廃炉発官R1第214号
令和2年2月20日

福島第一原子力発電所 特定原子力施設に係る実施計画 変更認可申請書の
一部補正について

5・6号機の運転・保守管理の最適化に伴う変更について、「東京電力株式会社福島第一原子力発電所原子力施設の保安及び特定核燃料物質の防護に関する規則」の改正に伴う法令要求の明確化により、事業所内運搬の方針及び実施内容等の明確化を行う。併せて、記載の適正化を行う。

図-1 5号機 原子炉建屋常用換気系 系統概要図

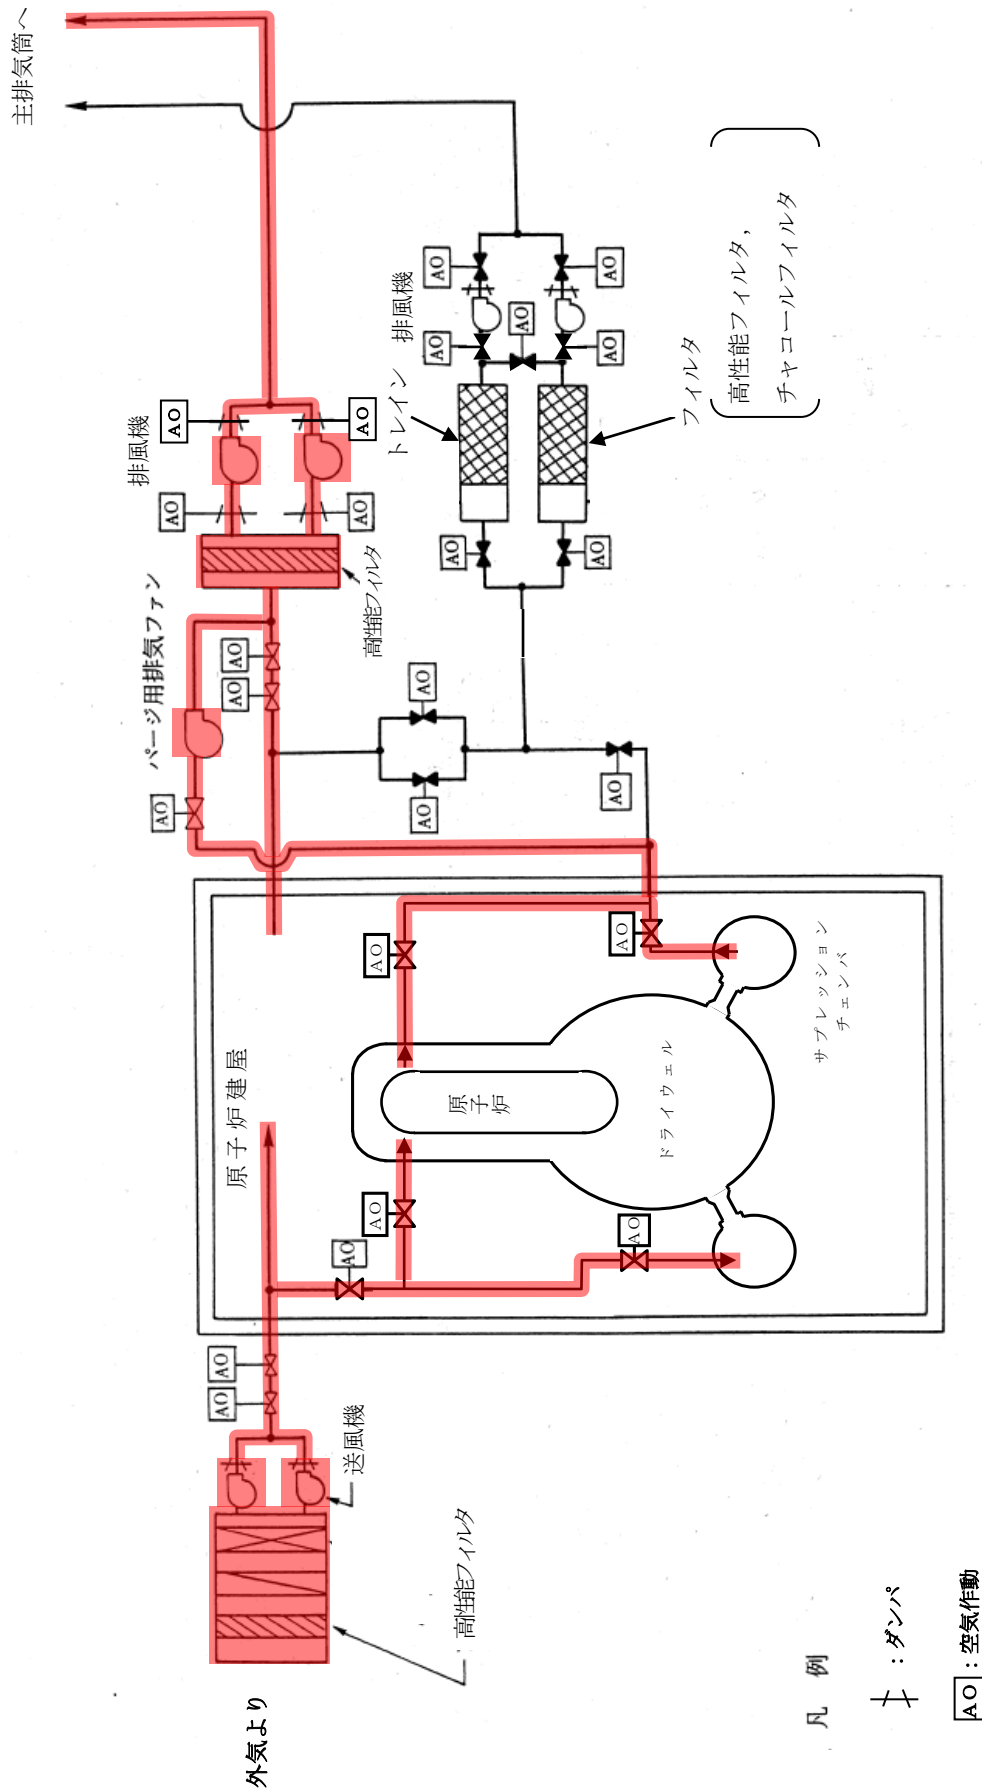
- ・5号機 原子炉建屋常用換気系 系統概要図の記載の適正化
